## Avis délibéré de la Mission régionale d'autorité environnementale d'Ile-de-France en date du 9 janvier 2020 sur le projet d'entrepôt de la société Panhard Développement à Puisieux-Pontoise (95)

### Synthèse de l'avis

Illustration 3: Plan du bâtiment projeté avec les cellules de stockage

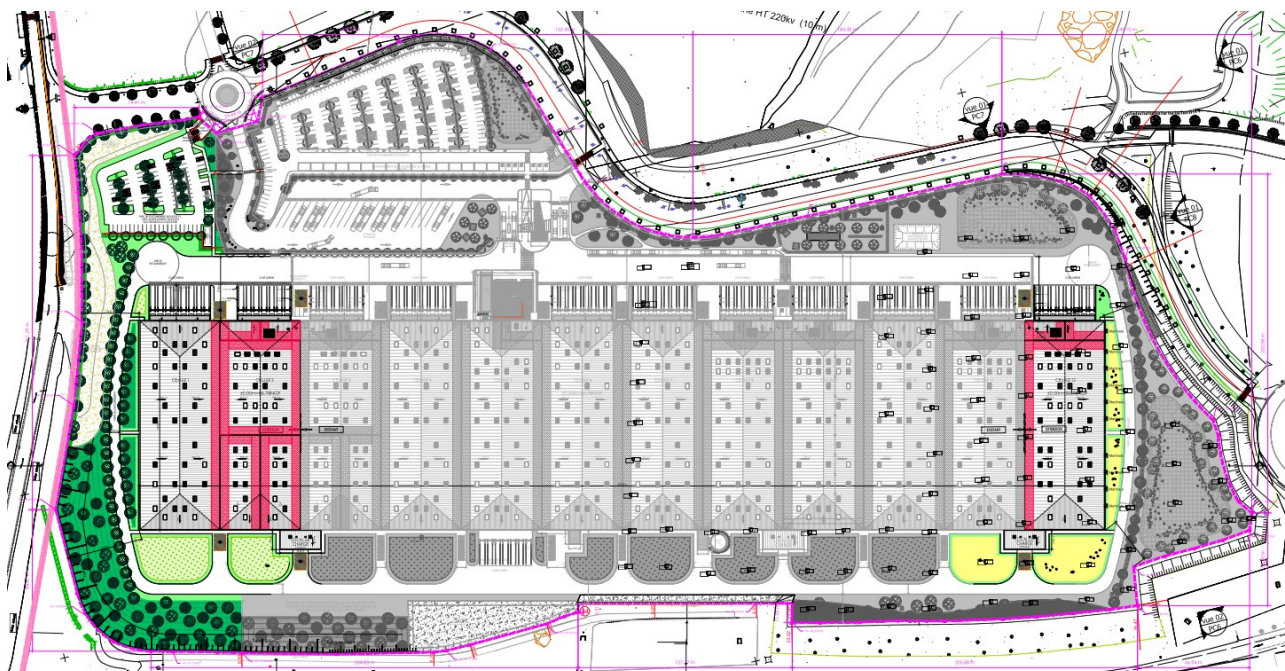
La MRAe relève qu'un plan de masse mis à jour permettant d'identifier les nouvelles cellules dans l'étude d'impact fait défaut.

**La MRAe recommande au porteur de projet d'identifier et de représenter sur un plan de masse du projet les cellules de stockage ajoutées et les modifications apportées au bâtiment.**
